No de dossier : 540603-80

- Objet : • Dossier R-4233-2023 - Demande d'adoption de la norme de fiabilité TPL-001-5.1 (Preuve amendée août 2025)
- Réponse de Rio Tinto Alcan inc. (« **RTA** ») à la lettre de la Régie de l'énergie datée du 12 juin 2026 (Pièce A-0042)

Figure 5-9 — Station DC Supply and DC Control Circuits Boundary

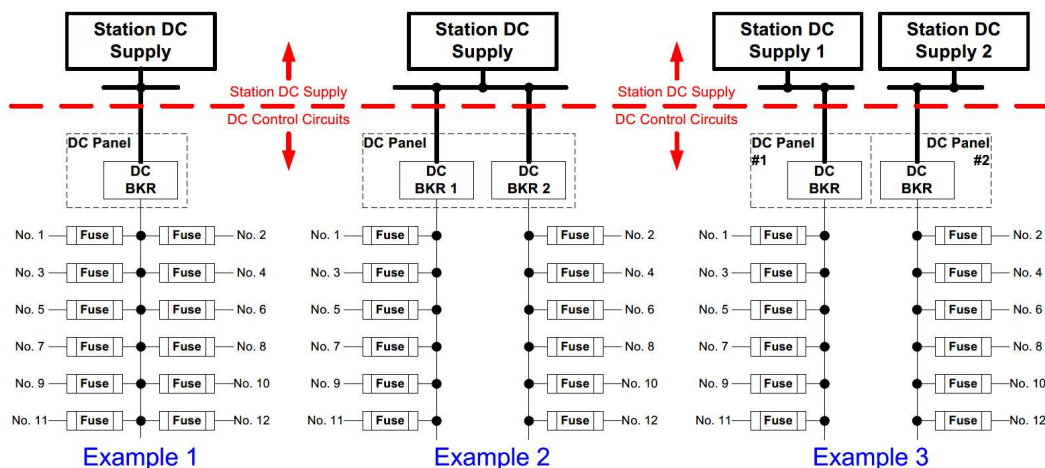
Premièrement, il est important de clarifier qu'il ne s'agit pas d'une interprétation de RTA. Il s'agit plutôt de relever que dans toutes les composantes du circuit de commande unique qui doivent être pris en compte, le panneau de distribution est exclus car il peut être unique, donc il n'a pas à être pris en compte. Ce constat est illustré et validé dans le schéma de la Figure 5-9 du document *Document Protection System Reliability Redundancy of Protection System Elements*,³ aux pages 44 et 45, qui montre à l'Exemple 2 un (1) seul panneau de distribution c.c. **qui est conforme si les relais de protection sont séparés sur deux (2) disjoncteurs différents** (ce qui sous-entendait, selon la compréhension de RTA, que toutes les autres composantes du circuit de commande sont redondantes) (« **Exemple 2** ») :

C'est pour l'ensemble de ces motifs que RTA soumet qu'il est pertinent, voire nécessaire, de préciser dans la décision finale de la Régie que le panneau de distribution peut être unique si les autres composantes du circuit de commande sont redondantes, tel qu'illustré à l'Exemple 2.

- **Réponse : Cet énoncé ne reflète pas fidèlement la proposition de RTA telle qu'exposée dans sa Réponse révisée à l'engagement no 1 du 28 avril 2026 (C-RTA-0009). RTA n'est donc en accord ni avec cet énoncé, ni avec sa formulation. RTA réitère qu'un (1) seul panneau de distribution c.c. peut être conforme, à condition que les relais de protection soient séparés sur deux (2) disjoncteurs distincts (ce qui sous-entendait, selon la compréhension de RTA, que toutes les autres composantes du circuit de commande sont redondantes), tel qu'illustré à l'Exemple 2.**

- **Réponse : Cet énoncé ne reflète pas fidèlement la proposition de RTA telle qu'exposée dans sa Réponse révisée à l'engagement n° 1 du 28 avril 2026 (C-RTA-0009). RTA n'est donc en accord ni avec cet énoncé, ni avec sa formulation. RTA soumet que, bien que le panneau de distribution c.c. unique ne doive pas être pris en compte, tout le reste du circuit de commande doit l'être.**
